## Übersicht zu den Einzelblättern

### **Betrifft: Feedback zur Veranstaltung vom 16.06.2025**

### Betrifft: Südspange / Ausbau der ASt Mitte

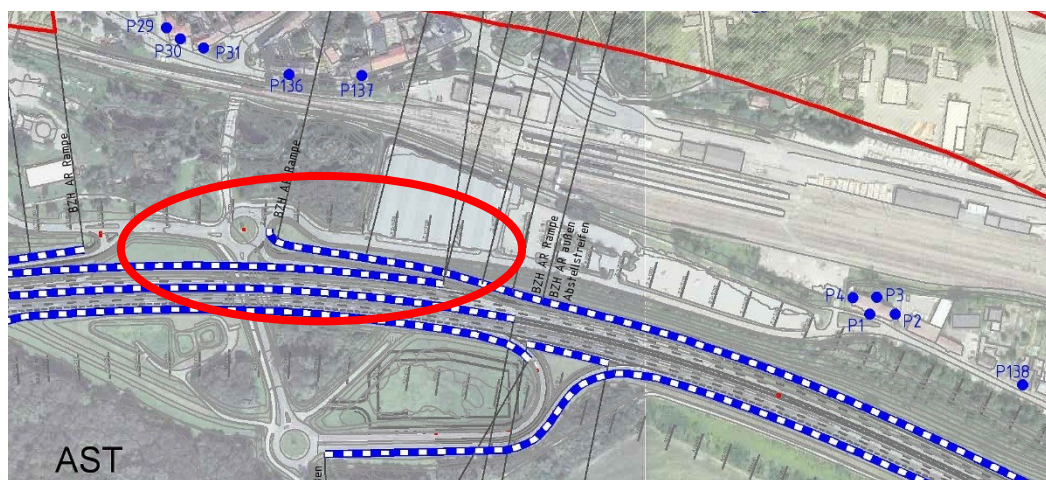
#### **Diese Maßnahme (Lkw-fähiger Ausbau der A22-Unterführung),**

- ist mit dem A22-Ausbauprojekt nicht abgestimmt (§ 13 ROG),
- wird durch die Engstelle beim Parkdeck behindert,
- ist wegen des stadtseitigen Platzbedarfs für die Eintiefung kaum realisierbar,
- ist bei Starkregen oder Grundhochwasser nicht passierbar (Unterführung),
- wird für Fußgänger und Radfahrer wegen Lärm und Luftschadstoffen noch belastender.

Eine weitere Verfolgung der Südspange wird unterstützt, jedoch wird der Lkw-fähige Ausbau der A22-Unterführung abgelehnt. Abgesehen vom o.g. Platzproblem wird die Lärm- und Luftbelastung für die fußläufigen Au-Besucher und die Radfahrer in der um 50% verlängerten Unterführung noch unerträglich.

Entwicklung von Alternativen, z.B. Südumfahrung
